**AVIS RELATIF À LA PROTECTION
CONTRE LES EVENTUELS EFFETS NOCIFS ET NUISANCES
PROVOQUÉS PAR LES RAYONNEMENTS NON IONISANTS
GÉNÉRÉS PAR DES ANTENNES ÉMETTRICES STATIONNAIRES**

Commune : TOURNAI - Exploitant : PROXIMUS

Référence exploitant : 69CSA_01

Rapport n° 3368 / 2023

Figure 1 : Vue en plan des lieux de séjour et des points de contrôle

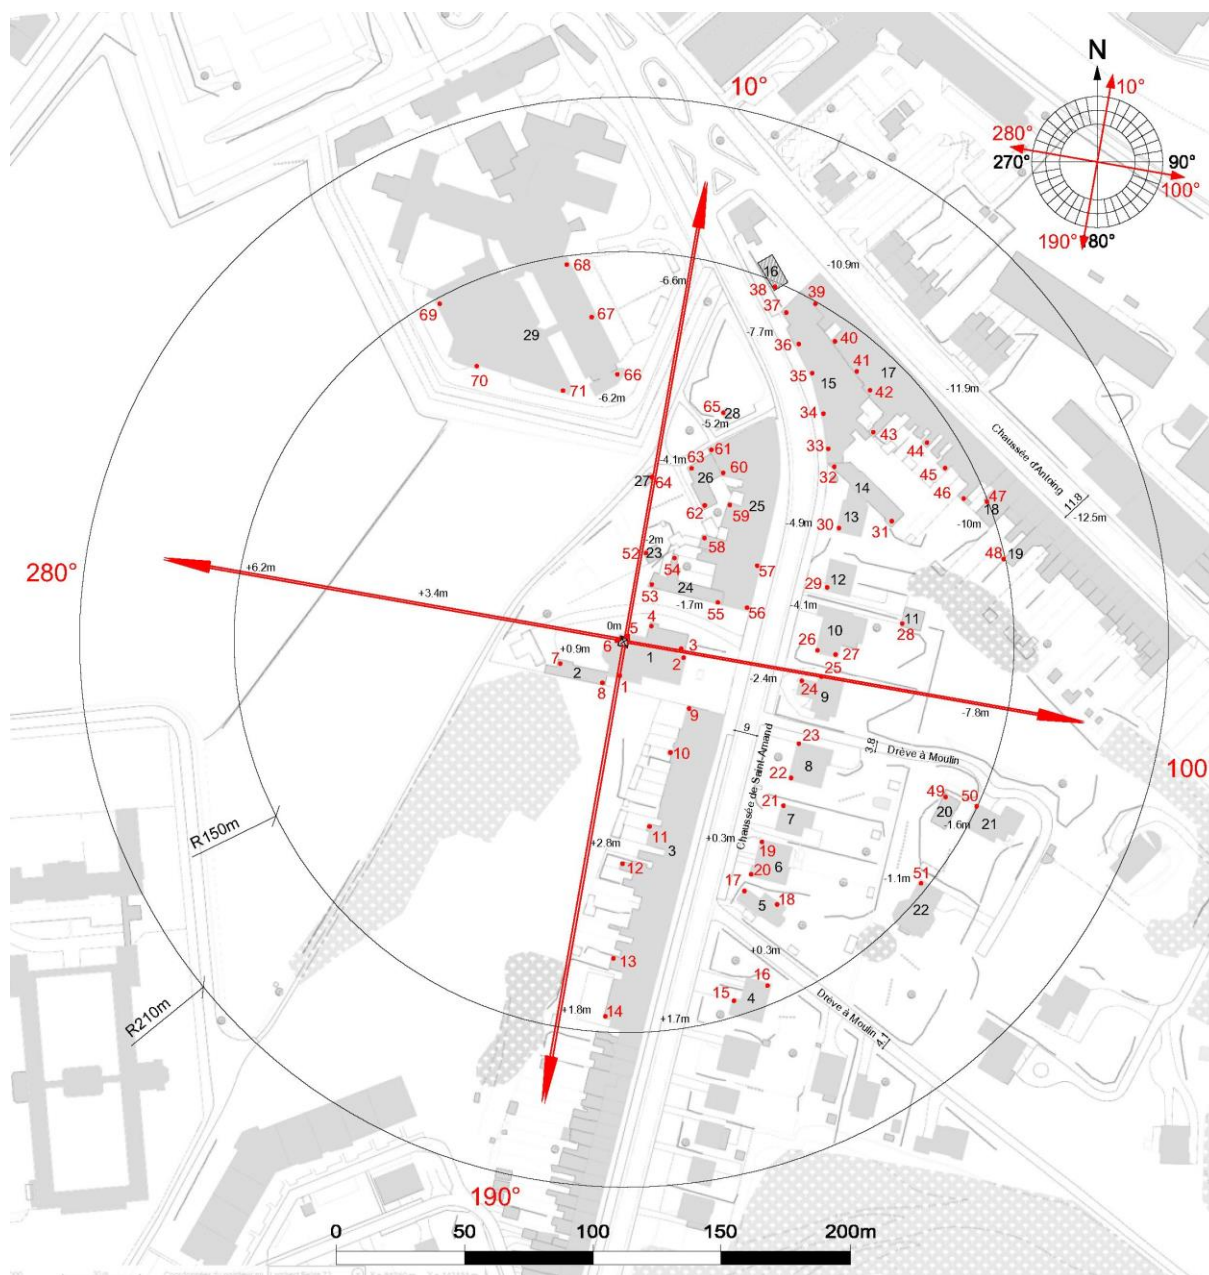
- le numéro du point de contrôle repris sur un des plans de la figure 1;
- le numéro du LS dans lequel se trouve le point de contrôle de la 1^{ère} colonne ;
- l'atténuation d'obstacle prise en compte pour le calcul de l'indice d'exposition dans le LS ;
- le résultat du calcul de l'indice d'exposition.

N° point de contrôle	LS	Atténuation (dB)	Indice d'exposition relatif à la limite par installation IE_i
10	LS3	3,0	0,568
11	LS3	3,0	0,423
12	LS3	3,0	0,327
61	LS25	3,0	0,326
60	LS25	3,0	0,322
27	LS10	3,0	0,319
23	LS8	3,0	0,315
9	LS3	3,0	0,308
26	LS10	3,0	0,302
59	LS25	3,0	0,266
25	LS9	3,0	0,255
29	LS12	3,0	0,246
22	LS8	3,0	0,244
66	LS29	3,0	0,218
24	LS9	3,0	0,216
21	LS7	3,0	0,199
65	LS28	3,0	0,197
28	LS11	3,0	0,190
71	LS29	3,0	0,188
57	LS25	3,0	0,183
56	LS25	3,0	0,178
30	LS13	3,0	0,176
64	LS27	3,0	0,175
19	LS6	3,0	0,164
58	LS25	3,0	0,157
63	LS26	3,0	0,155
33	LS15	3,0	0,134
67	LS29	3,0	0,133
20	LS6	3,0	0,130
31	LS14	3,0	0,125
34	LS15	3,0	0,123
32	LS14	3,0	0,122
17	LS5	3,0	0,121
35	LS15	3,0	0,112
70	LS29	3,0	0,105

En ce qui concerne les antennes de l'installation mentionnées dans le tableau 1, la distance maximale à laquelle la limite pourrait être atteinte, à l'extérieur, est égale à 77,2 m. S'il n'y a pas de LS à une distance inférieure, les antennes respectent forcément la limite d'immission.

Dans le cas des LS situés à l'intérieur des bâtiments, une atténuation d'obstacle est prise en compte et il en résulte que la distance maximale à laquelle la limite pourrait être atteinte se réduit à 54,7 m.

Figure 2 : Vue en plan des installations d'antennes dans un rayon de 300 mètres autour de l'installation faisant l'objet de la demande d'avis

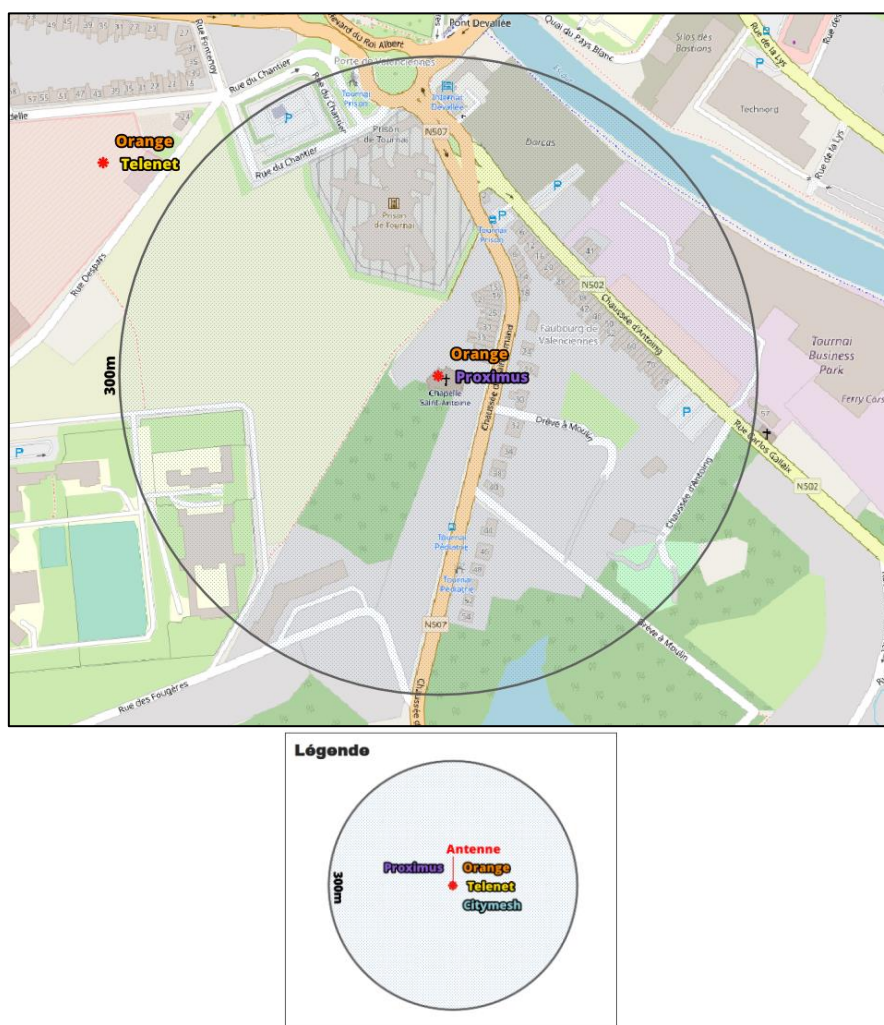
Le plan en projection verticale de la figure 2 indique la localisation des antennes actives éventuelles visées par le décret et situées dans un rayon de 300 mètres autour de l'installation référencée dans le paragraphe 2. Les données de localisation de ces antennes et les avis correspondant sont accessibles via le cadastre en ligne des antennes émettrices stationnaires⁶.

Compte tenu du nombre d'installations localisées dans la figure 2, il apparaît que l'intensité du rayonnement électromagnétique généré, dans les lieux de séjour situés à proximité de l'installation référencée dans le paragraphe 2, par l'ensemble des antennes émettrices stationnaires de l'ensemble des exploitants du même site d'antennes émettrices stationnaires respecte la limite fixée à l'article 4, § 2 du décret.
